**ADENDA No. 1
CONVOCATORIA PÚBLICA
UPME 04 – 2018**

SELECCIÓN DE UN INVERSIONISTA Y UN INTERVENTOR PARA EL DISEÑO, ADQUISICIÓN DE LOS SUMINISTROS, CONSTRUCCIÓN, OPERACIÓN Y MANTENIMIENTO DE LA NUEVA SUBESTACIÓN SAN JUAN 220 kV Y LÍNEAS DE TRANSMISIÓN ASOCIADAS.

Figura 2 – SE San Juan 220 kV

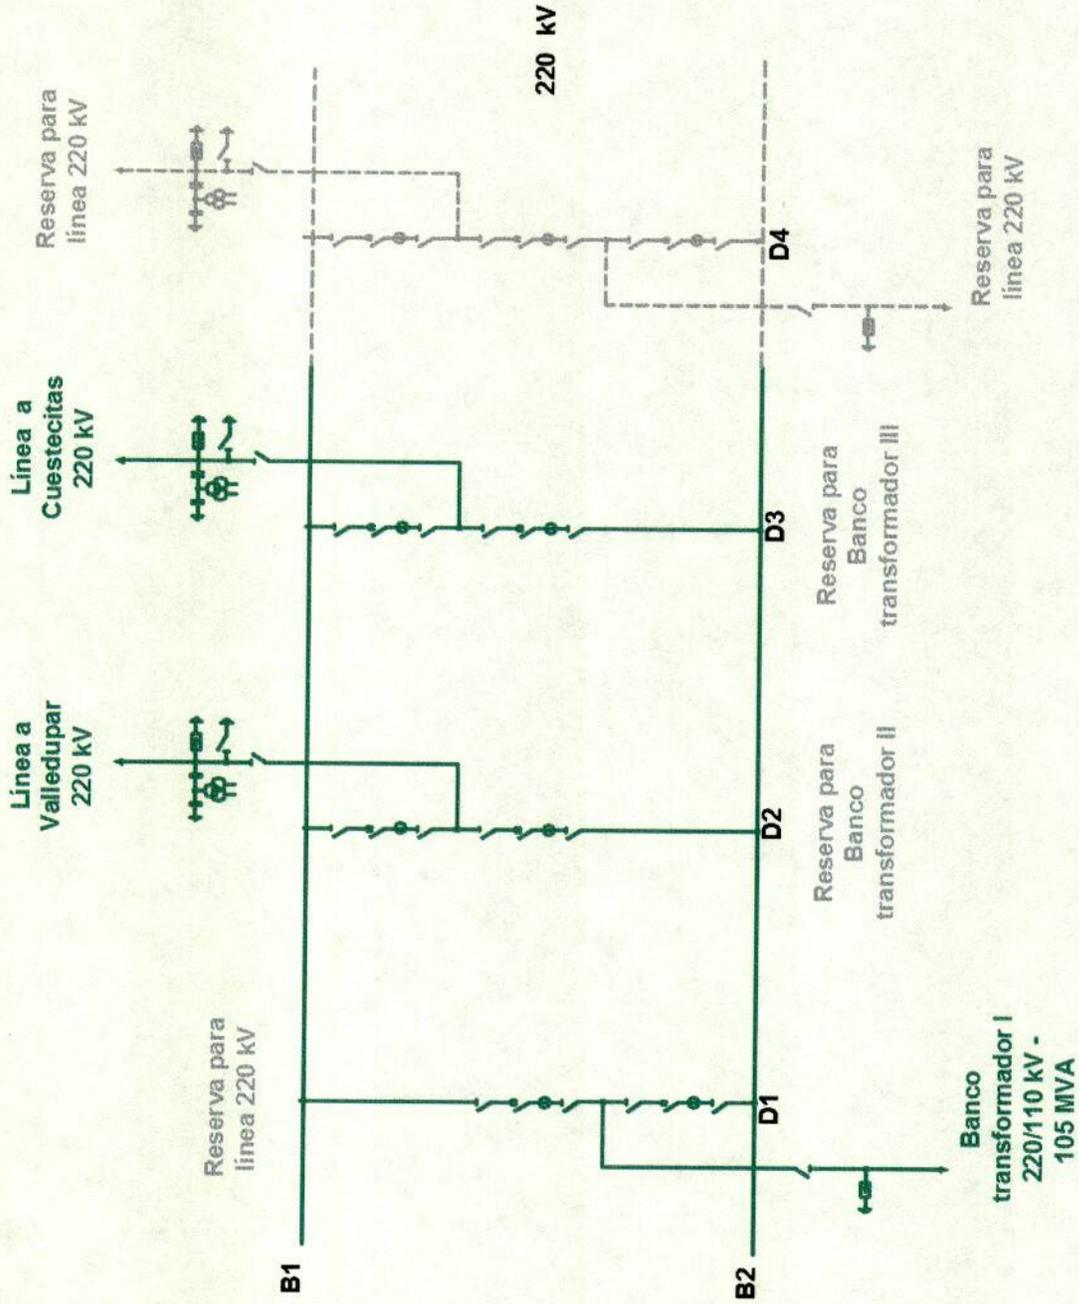
8. Modificar la Figura 2 Diagrama Unifilar Subestación San Juan 220 kV, la cual hace parte del Anexo 1 de los Documento de Selección del Inversionista.

- i. Nueva subestación San Juan 220 kV en configuración interruptor y medio, con dos (2) bahías de línea y una (1) bahía de transformación con sus respectivos cortes centrales para conformar tres (3) diámetros incompletos a 220 kV, a ubicarse cerca a la actual subestación San Juan 110 kV en jurisdicción del municipio de San Juan del Cesar en el departamento de Guajira.
